六ヶ所再処理施設における
新規制基準に対する適合性

臨界事故への対処について

日本原燃株式会社

【令和元年第 306 回核燃料施設等の新規制基準適合性に係る審査会合での指摘事項】

第 1.2.1-1 図 貯留設備 系統概要図 (せん断処理・溶解廃ガス処理設備の例)

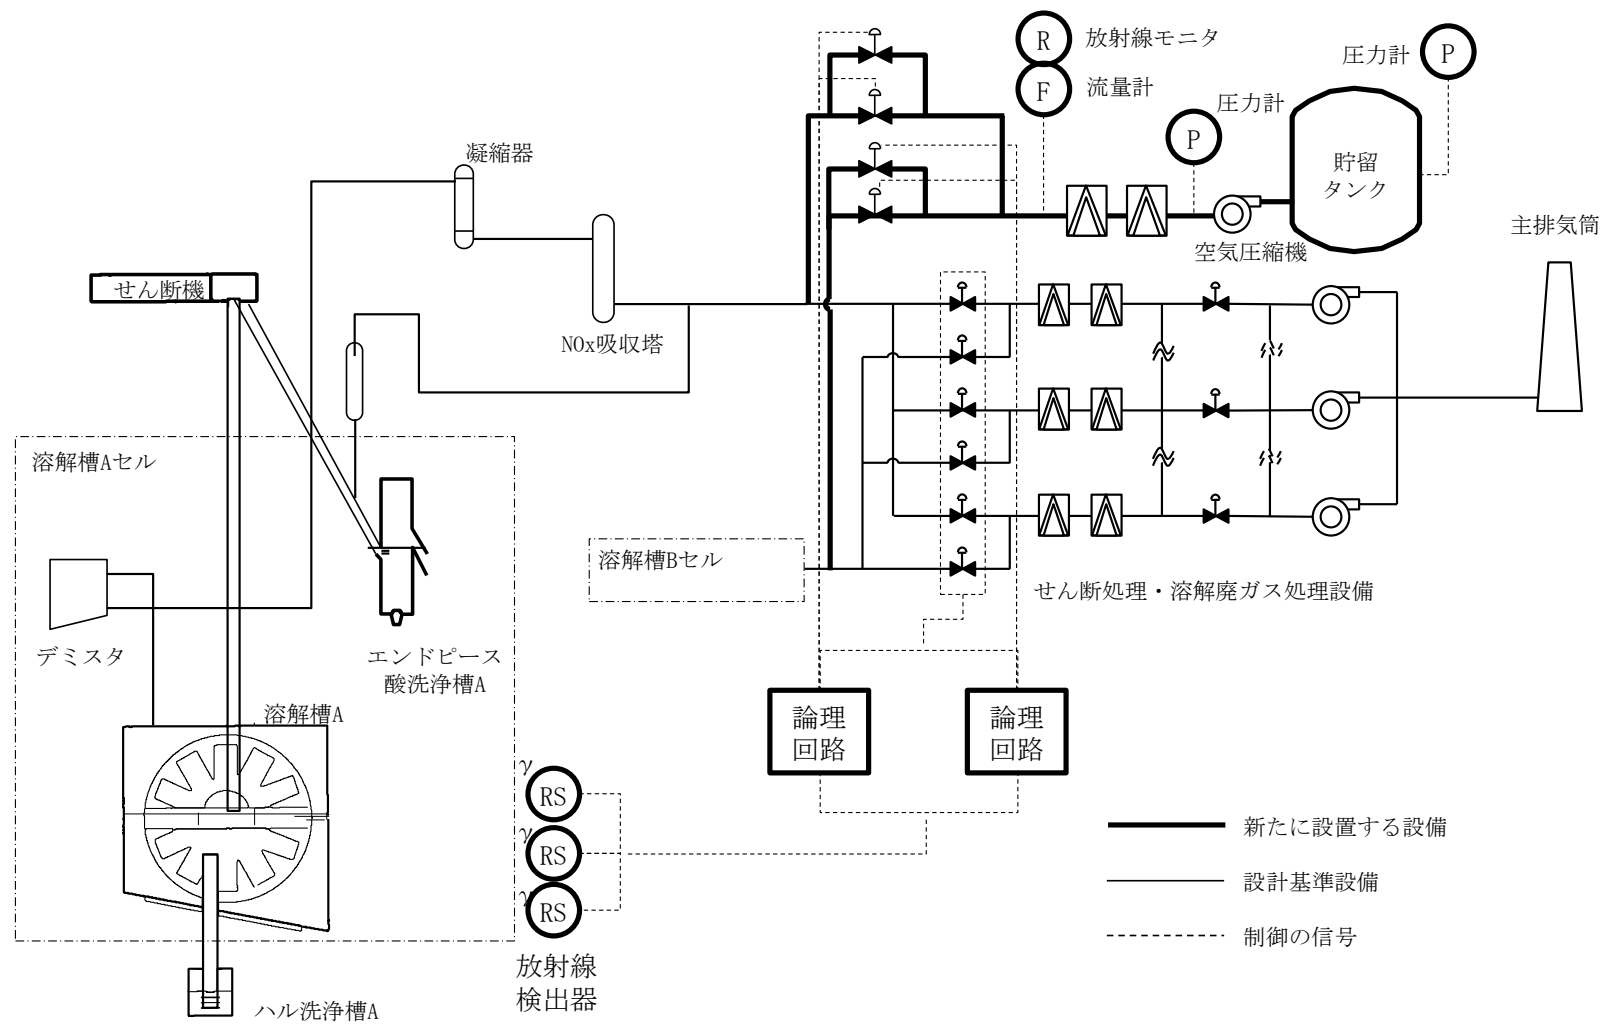
- ✓ 臨界事故への対策の成立性及び有効性評価について説明すること。例えば、以下の項目について説明すること。
 1. 廃ガス処理設備の閉止対策時における系統内の圧力制御について
 2. 廃ガス処理設備の水封部からセルに導出されることにより、貯留タンクによる静的な貯留ができなくなる可能性について
 3. 従来実施するとしていたセルへの導出やセルでの滞留に係る手順の整備について
 4. 貯留タンクへの貯留後の放射性物質濃度の測定方法について
 5. 貯留タンクの水素爆発防止対策について

貯留タンクには空気圧縮機を用いて放射性物質を含む気体を導き，貯留完了後に隔離弁を閉止することにより，静的に閉じ込める。系統概要図を第 1.2.1-1 図に示す。

臨界事故により発生した放射性物質を貯留タンクに貯留できるよう，廃ガス処理設備から貯留タンクに回収する際の空気流量等を制御することとする。（指摘事項 1. に対する回答）

なお、空気圧縮機により廃ガス処理系統内の気体を吸引することにより、廃ガス処理系統内の圧力を、系統内に設置されている水封部（溶解槽の水封部又は廃ガスポット）の水頭圧よりも低く保つことで、セルに放射性物質が移行することを防止する設計とする。（指摘事項 2. に対する回答）
